Mission régionale d'autorité environnementale

**Avis délibéré relatif au projet de construction et d'exploitation
d'un parc éolien
sur les communes de Girondelle et Champlin
porté par la société Centrale éolienne des Ailes de Foulzy**

n°MRAe 2021APGE14

Nom du pétitionnaire	Centrale Éolienne des Ailes de Foulzy
Communes	Girondelle et Champlin (08260)
Département	Ardennes (08)
Objet de la demande	Demande d'autorisation environnementale de réaliser et d'exploiter un parc éolien de 7 aérogénérateurs et 2 postes de livraison
Date de saisine de l'Autorité Environnementale	05/02/2021

Vue cartographique de l'implantation du projet (les éoliennes sont représentées par des points roses)

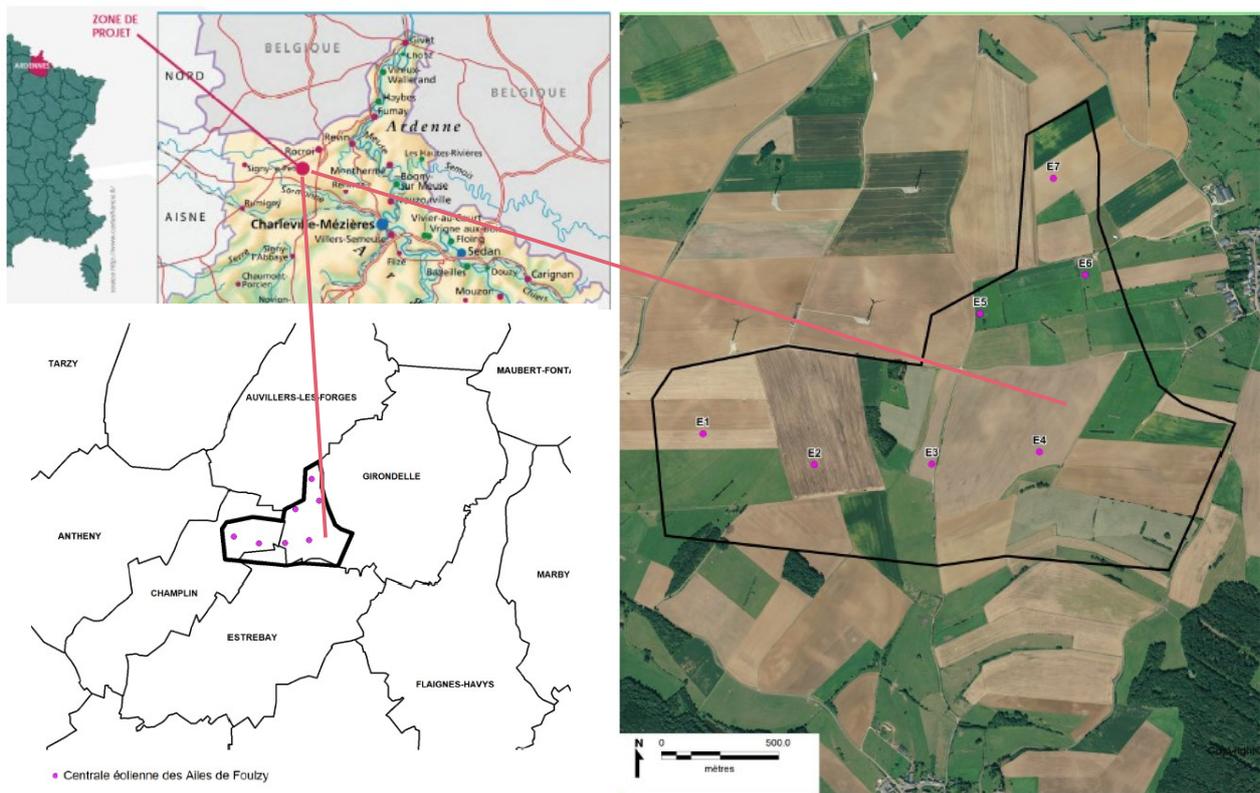
L'Ae s'est interrogée sur la disponibilité de ce poste électrique, car elle a constaté dans des dossiers qu'elle avait récemment instruits que d'autres projets éoliens avaient également l'intention de s'y raccorder. **Elle recommande à l'exploitant de s'assurer de la disponibilité du poste électrique de Liart et en cas d'indisponibilité, de préciser le poste électrique de raccordement qui est désormais envisagé.**

Analyse des phénomènes de saturation existants et du projet

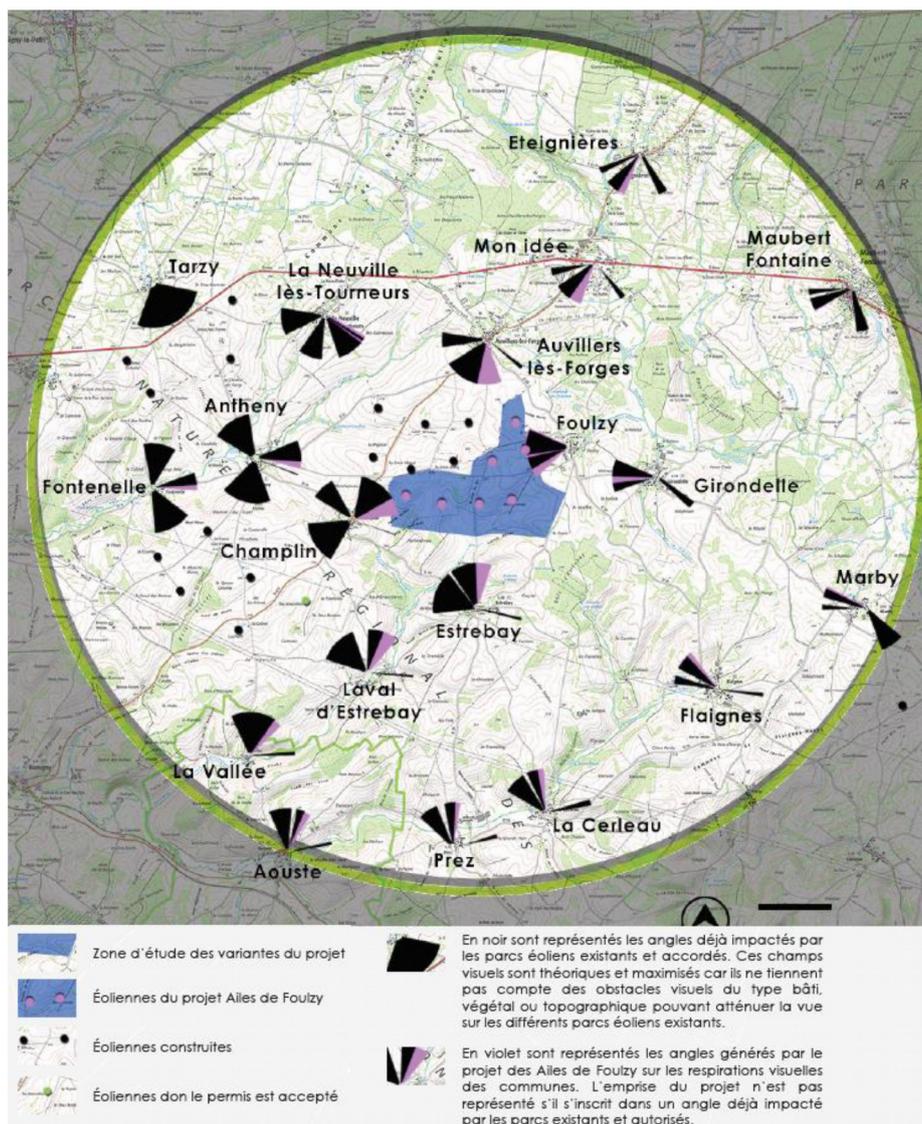
Au regard de cette analyse « théorique », le pétitionnaire conclut que le projet des Ailes de Foulzy modifie modérément le paysage autour de l'habitat proche. L'Ae note toutefois que l'intervisibilité¹³ de certaines éoliennes sera particulièrement forte dans un contexte déjà marqué par des éoliennes à faible distance des habitations (environ 700 mètres). L'Ae souligne que l'impact sur le paysage est particulièrement porté par les éoliennes E1, E4 et E6.

Elle recommande à l'exploitant de présenter une analyse comparative des impacts sur le paysage sans les éoliennes E1, E4 et E6. À défaut, elle recommande à l'Inspection dans ses propositions et au Préfet dans ses prescriptions de ne pas autoriser les éoliennes E1, E4 et E6.
